Změnový list č. 12

Stavba: ISŠTE SOKOLOV – REVITALIZACE OBJEKTU SO706 SOKOLOV

ŘEŠENÍ VLHKOSTI OBVODOVÉ ZDI V M.Č. 1.08

Půdorys:

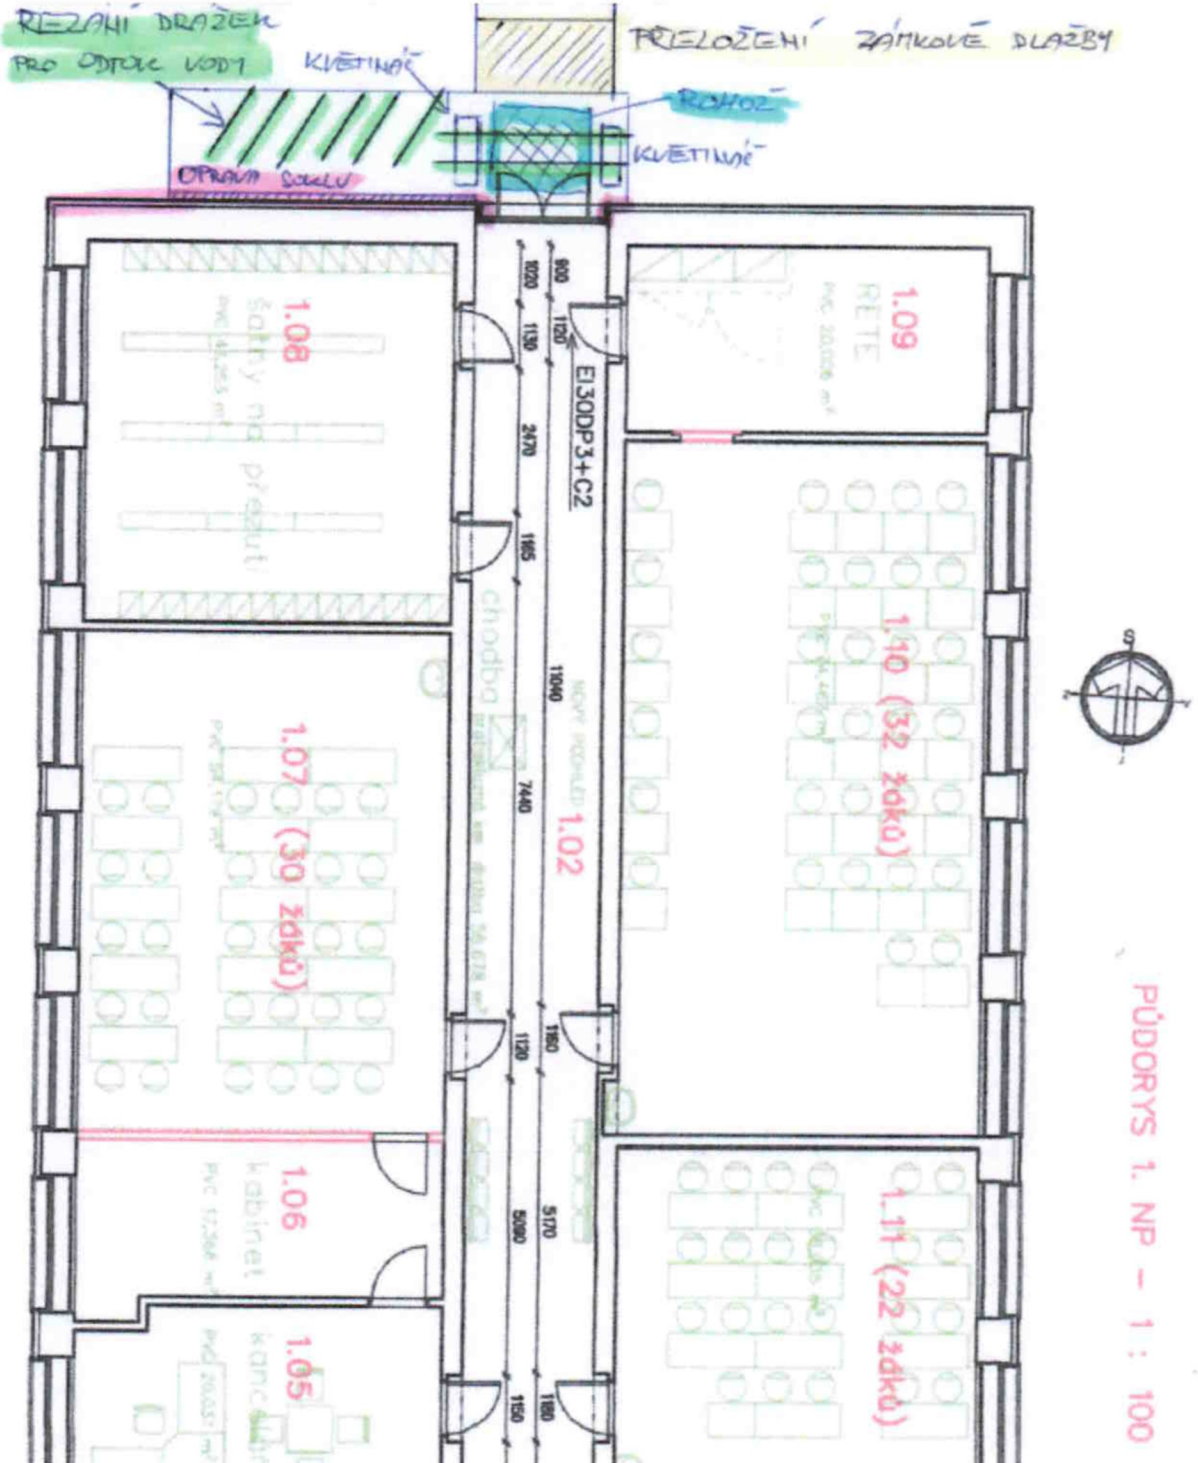
Projektová dokumentace předpokládala montáž keramické dlažby na betonovou plochu podél obvodové zdi m.č. 1.08 a osazení čistící rohože před vstupní dveře do objektu.

S ohledem na zajištění přístupu techniky pro budoucí stavbu skleníků bylo dohodnuto stávající betonovou plochu zachovat.

Bude provedeno odvedení vody ze stávajících míst, které jsou v protispádu, vyřezáním žlábků z těchto ploch směrem do volného terénu.

Sokl objektu bude opraven a proveden těsný styk s betonovou plochou. Sokl bude natřen barvou v odstínu stávajícího soklu.

Přechod mezi chodníkem a dveřmi bude realizován ocelovým roštem pozinkovaným s vloženou čistící rohoží, tak aby byl umožněn odvod vody z betonové plochy.

Pro vymezení pohybu chodců budou osazeny mobilní zábrany podél vstupu z betonových prefabrikátů umožňujících vysazení vegetace.
